女川原子力発電所 2 号炉
内部溢水の影響評価について
審査会合における指摘事項の回答

平成 27 年 6 月 4 日

東北電力株式会社

図 1.1 評価プロセス

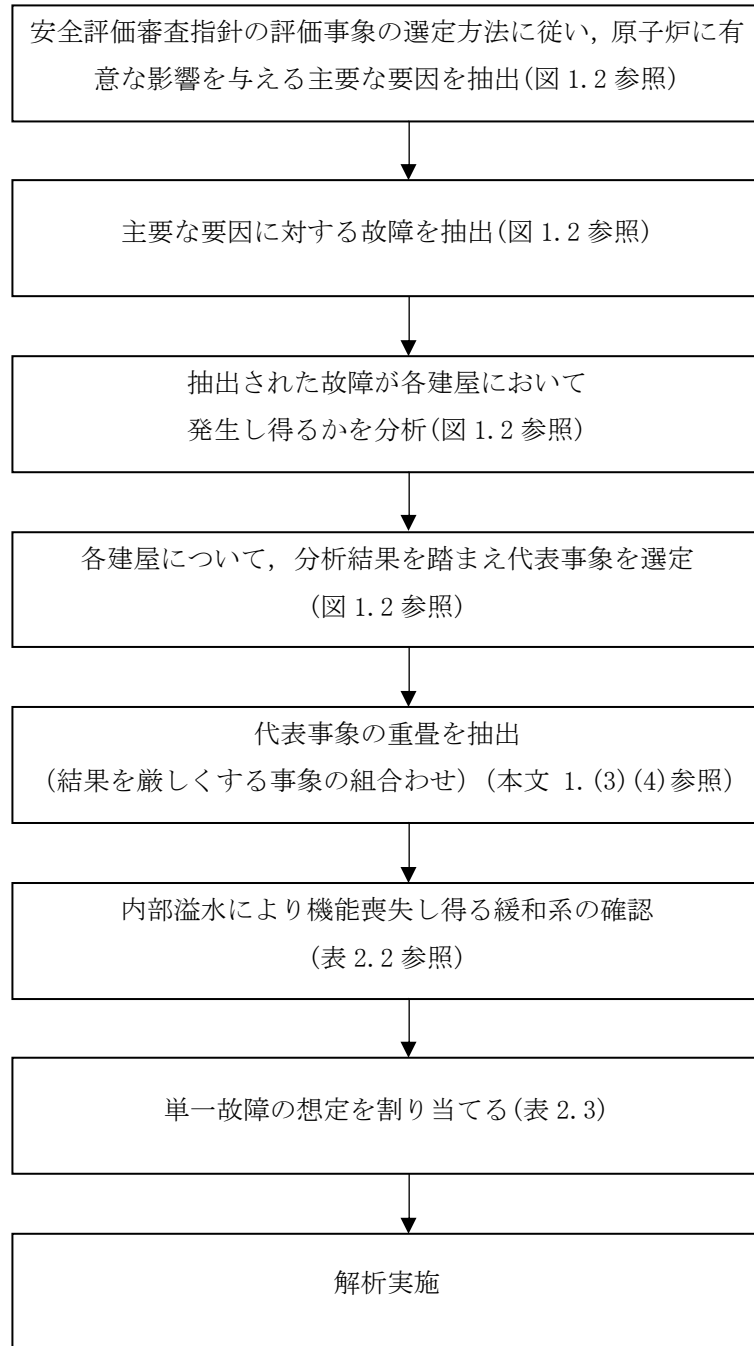
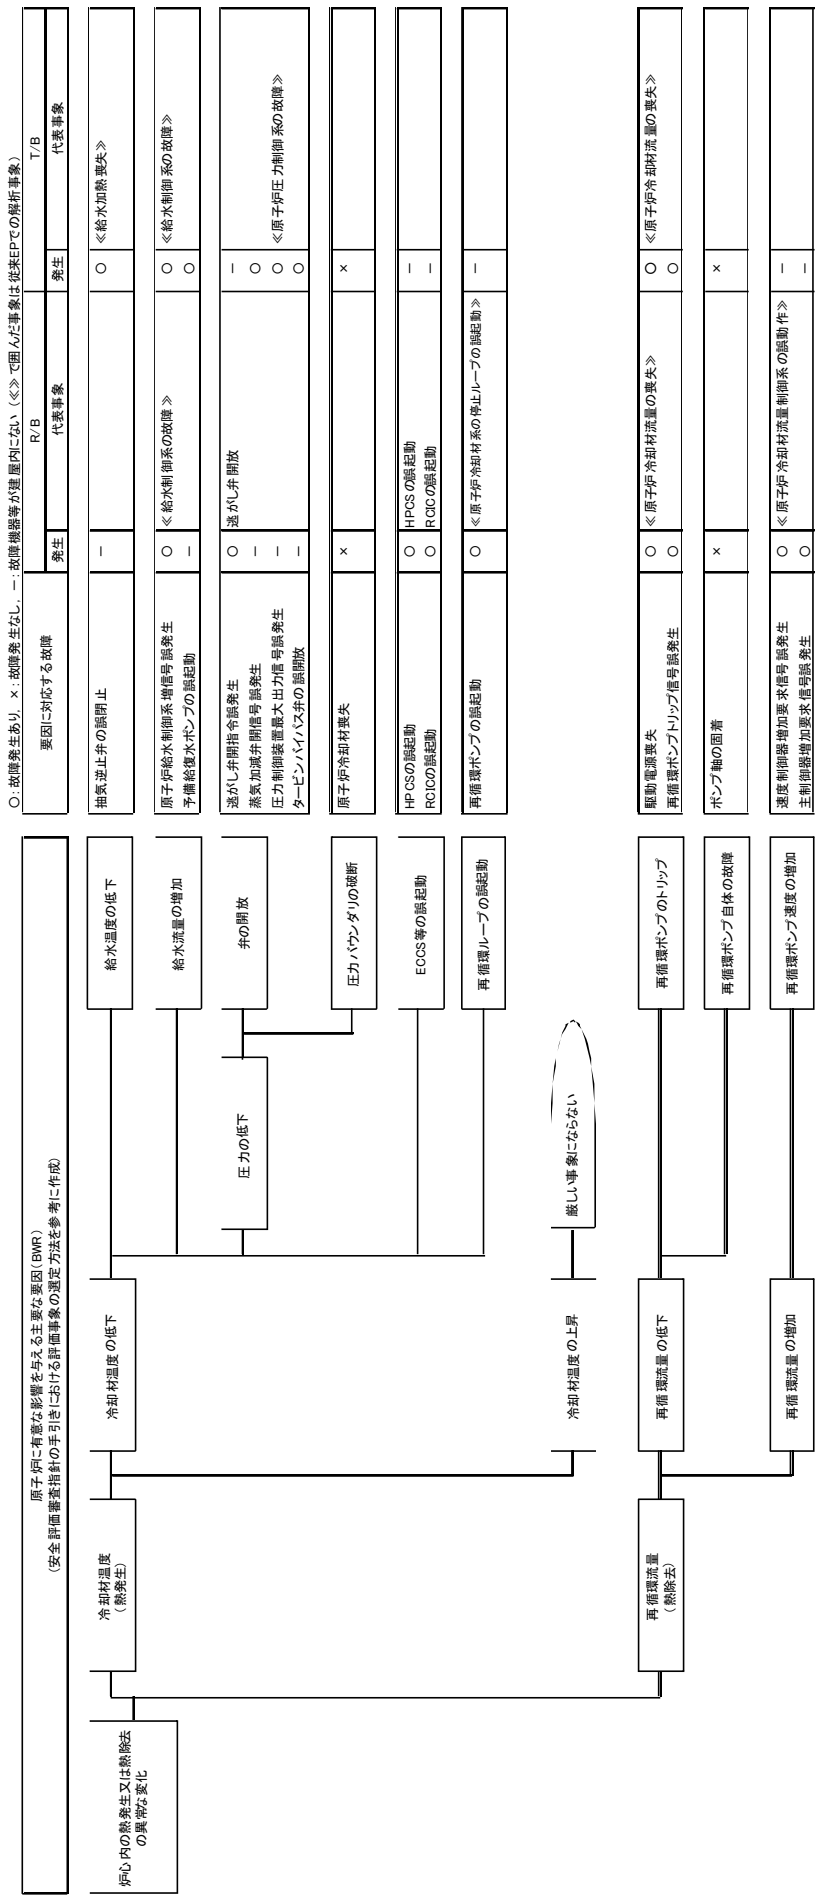
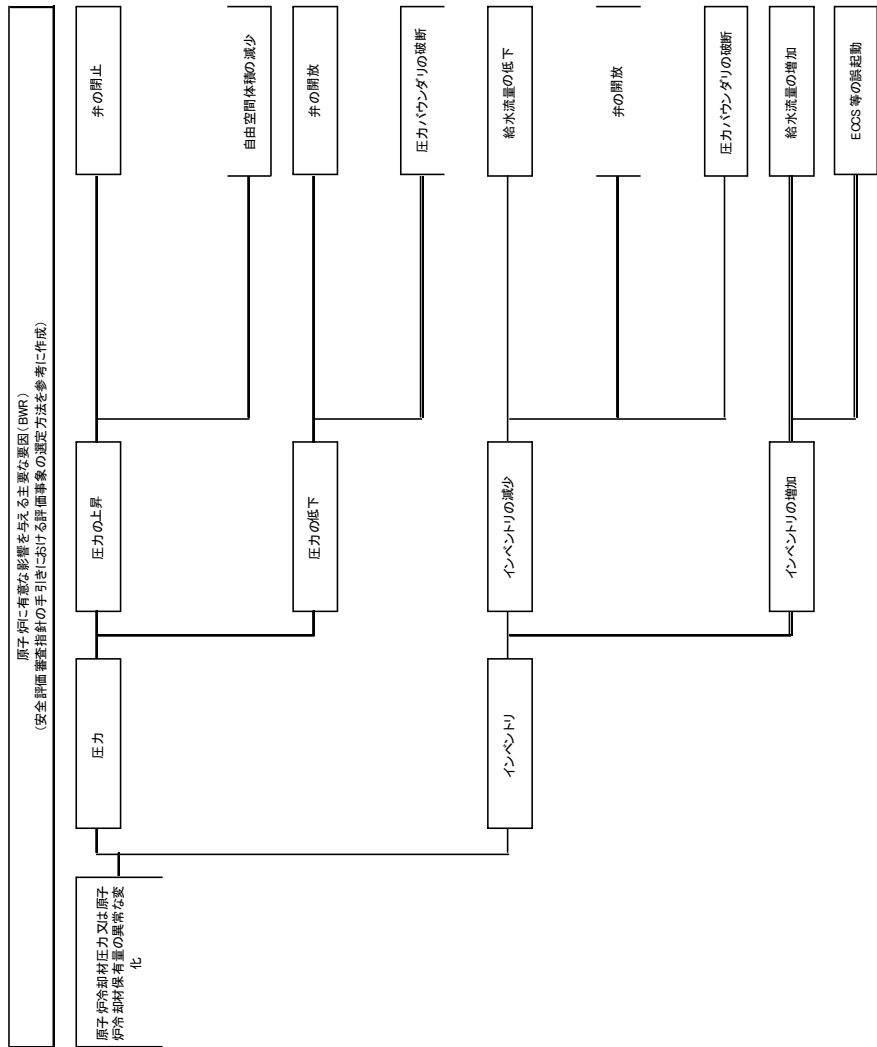
溢水により原子炉に外乱が及ぶ事象の選定について、網羅的に検討すること。また、当該事象に対して、単一（ランダム）故障と溢水による故障の2つの故障を想定しても、緩和系の機能が失われないことを説明すること。

溢水に対する安全上重要な機器の独立性の確保（第12条）や溢水起因で異常な過渡変化や設計基準事故が発生した場合の単一故障の方考え方など、防護対象機器の抽出の過程を整理して説明すること。

内部溢水により原子炉に外乱が及ぶ場合について重畳事象も含め、どのような事象が起こる可能性があるかを分析した。また、発生する事象に対して単一故障を想定した場合の事象収束及び安全停止の可否について解析的に確認を行い、原子炉が安全停止を維持できることを確認した。

評価事象選定から解析評価までのプロセスを図 1.1 に示す。また、図 1.2 に異常状態のカテゴリ一別に要因分析・外乱分析を行い、各区分において起こり得る事象を選定した結果を示す。

図 4.1 R/B における事象推移のフローチャート

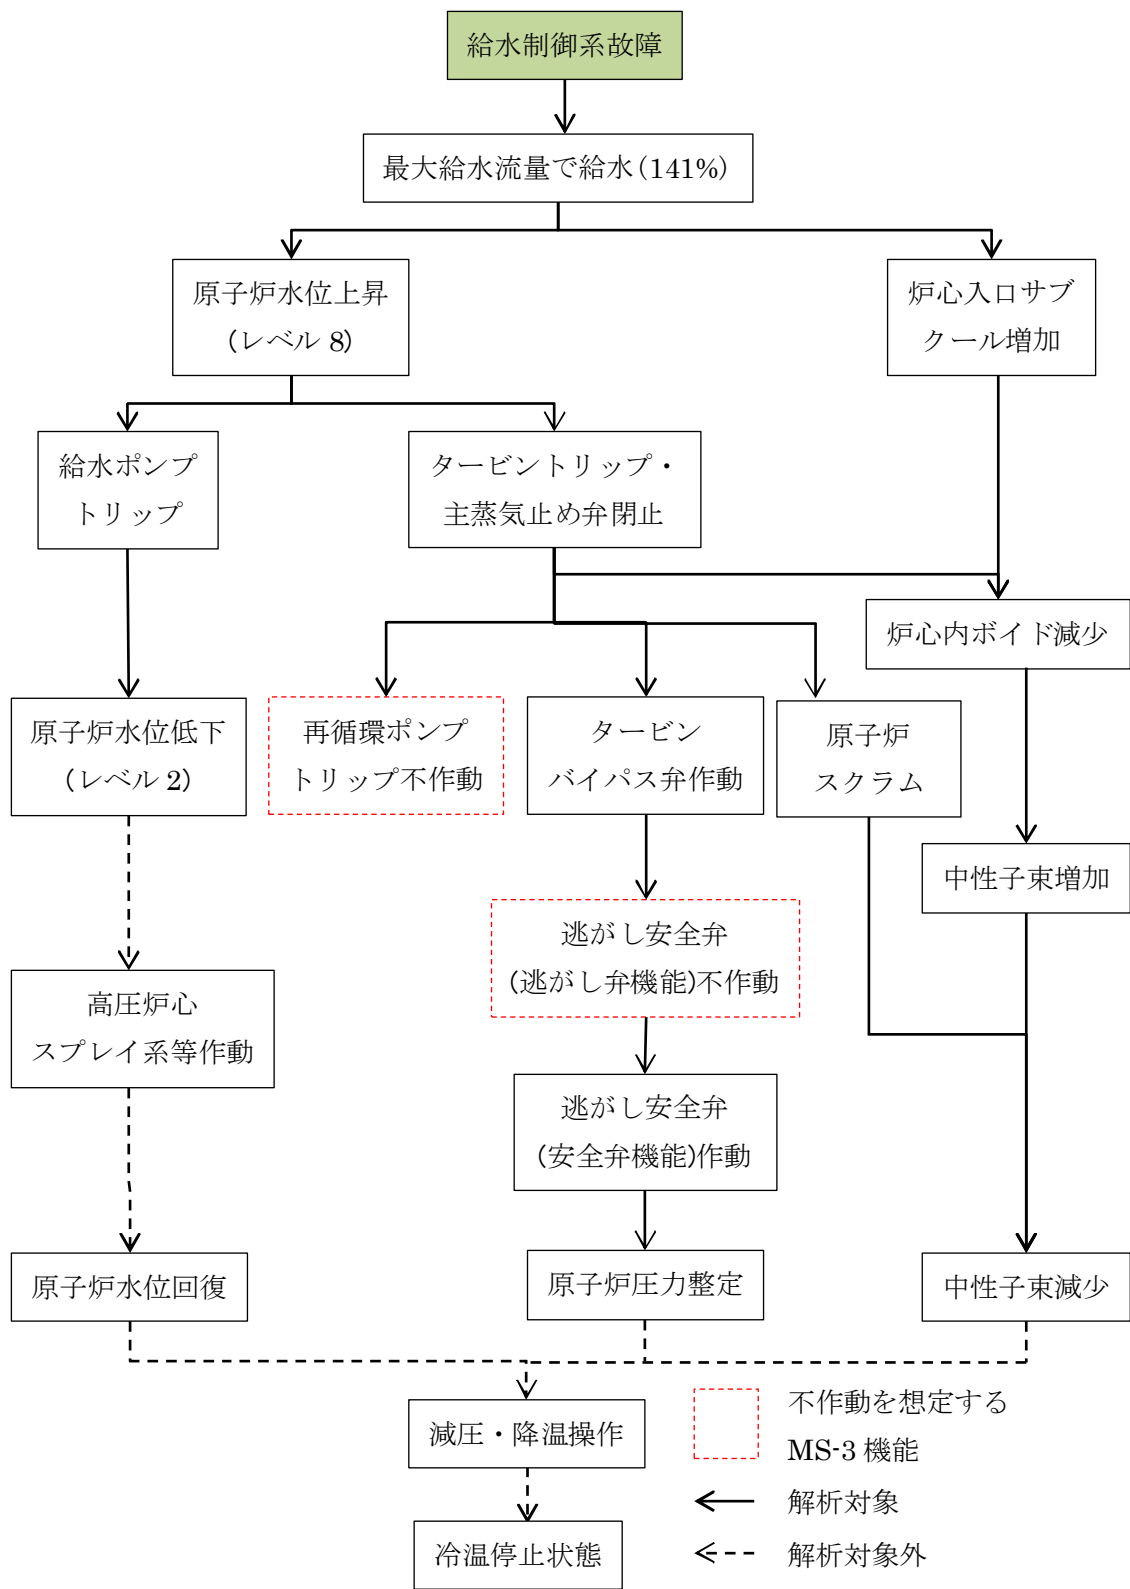
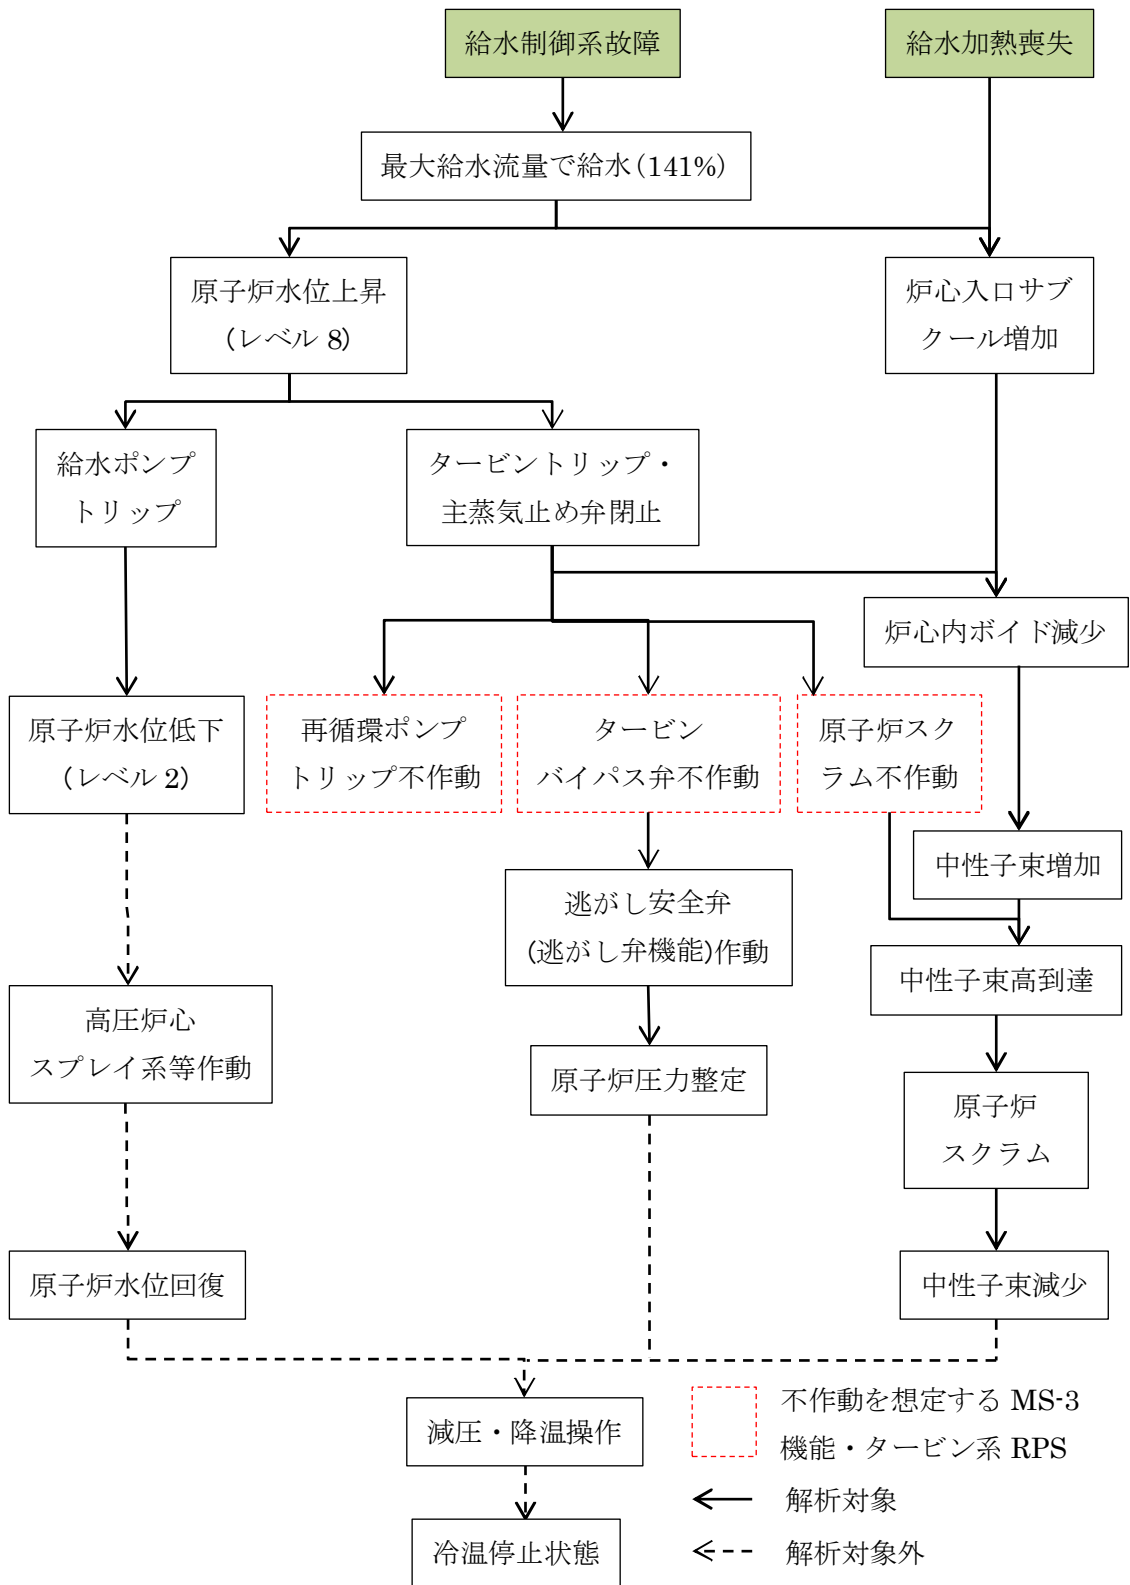
内部溢水時の過渡解析及び事故解析（添付十）において、単一故障の想定の方考え方を明確に文書で示すこと。

内部溢水を起因として原子炉に外乱が発生した場合の防護の方考え方を説明すること。

以上より、内部溢水を起因として発生する可能性のある過渡的な事象に対して、単一故障を想定しても、影響緩和系により事象は収束し、原子炉が安全停止を維持できることを確認した。

図1 T I Pパーズ隔離弁の動作概要図

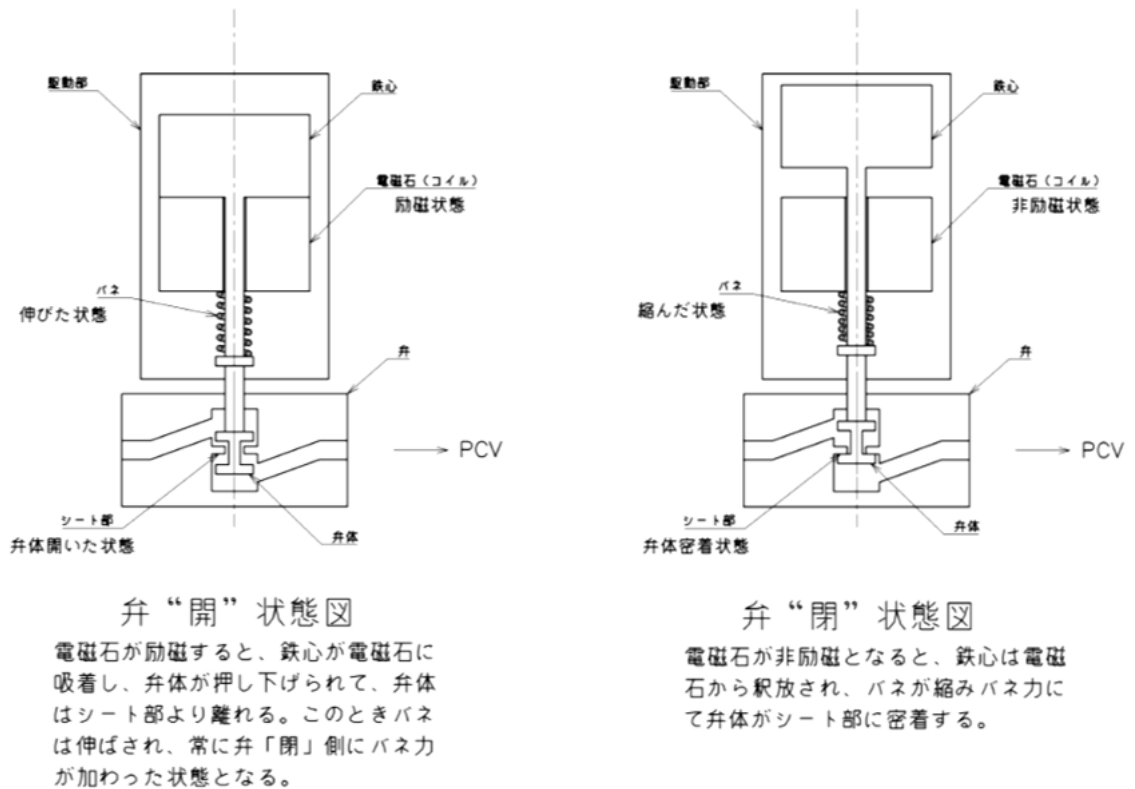
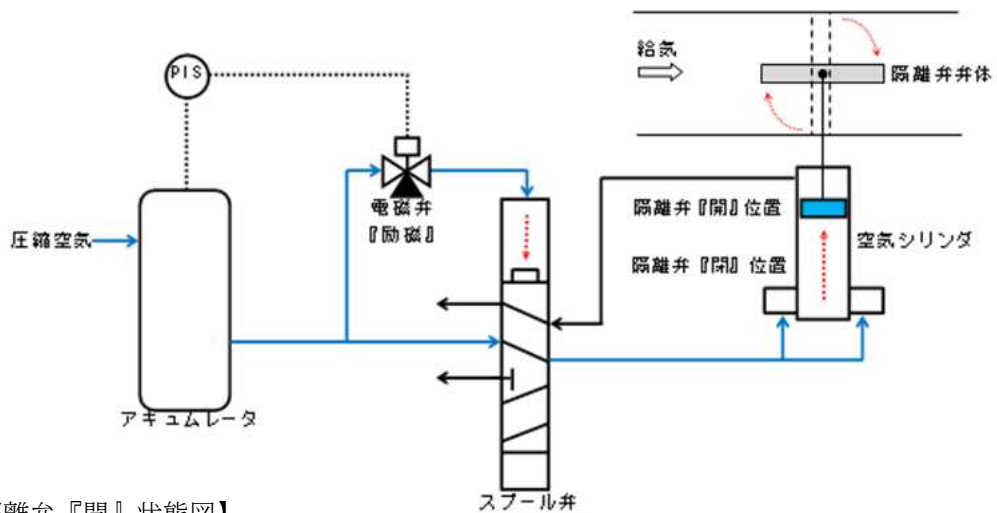
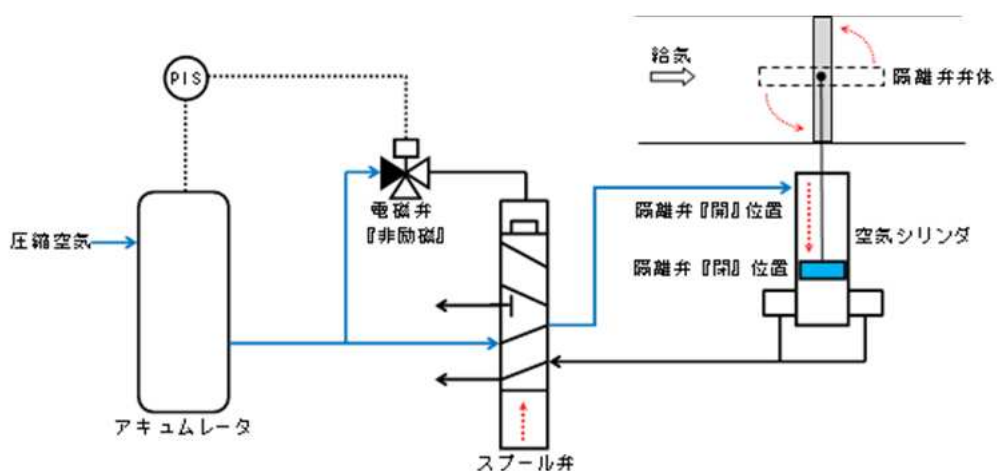
フェイルセーフ機能（フェイルオープン，フェイルクローズ）が，内部溢水に対して喪失しないことを説明すること。

代表例としてT I Pパーズ隔離弁の動作概要を図1に示す。当該隔離弁を開動作させる場合は電磁石を励磁させる。これにより弁閉状態を維持するばね力に打ち勝って鉄心が電磁石に吸着し、弁開となり、またその状態を保持する。溢水によって当該隔離弁の動作機能が喪失した（電磁石が非励磁になった）場合、ばね力により鉄心は電磁石から離れて弁閉になり、また閉状態が維持される。当該弁に要求される安全機能は閉じ込め機能であることから、溢水により当該弁の動作機能が喪失した場合においても安全機能に影響はない。

代表例として原子炉棟給気隔離弁の動作概要を図2に示す。当該隔離弁を開動作させる場合は、電磁弁を励磁させ、圧縮空気によりスプール弁を動作させる。これにより圧縮空気供給ループの構成が変化して隔離弁開となり、また開状態が保持される。溢水によって当該弁の動作機能が喪失した（電磁弁が非励磁となった）場合、スプール弁は通常位置に復帰する。これにより圧縮空気供給ループが変化し、隔離弁閉となり、また閉状態が維持される。当該弁に要求される安全機能は閉じ込め機能であることから、溢水により当該弁の動作機能が喪失した場合においても安全機能に影響はない。

- (1) 基本的には端子箱が没水した時点で電源が遮断され，電磁弁が作動し，弁のフェイル動作が完了する（電源が落ちれば誤作動はしない）。
- (2) 没水により電源が遮断されない場合は遠隔操作が可能である。
- (3) 没水により無励磁の箇所が誤って励磁される事象は考えられない。
- (4) 駆動部が没水状態となったとしても，その時点で空気排出を阻害するほどの水頭圧にならないため，空気排気・弁作動は可能である。
(例 I A系系統圧：約 0.7MPa⇒水頭約 70m)
